改善箇所説明図

下面図

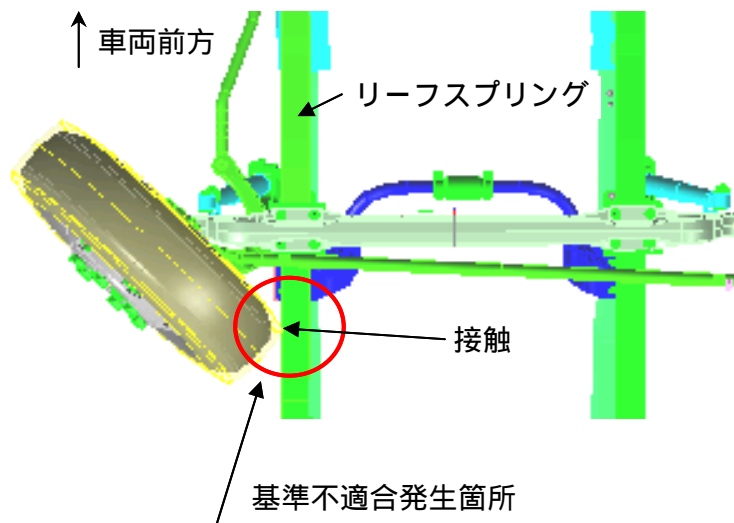
タイヤの切角調整が不適切なため、幅広いタイヤを装着し、ハンドルを最大限度まで切った場合、タイヤのトレッド部がリーフスプリングと接触することがある。そのため、幅広タイヤと交換した際、リーフスプリングとの接触により、タイヤが偏摩耗する。

対策の内容：全車両、タイヤ切角ストッパを調整する。

識別： キャブ左側ピラー部IDプレート付近に、青色シールを貼り付ける。
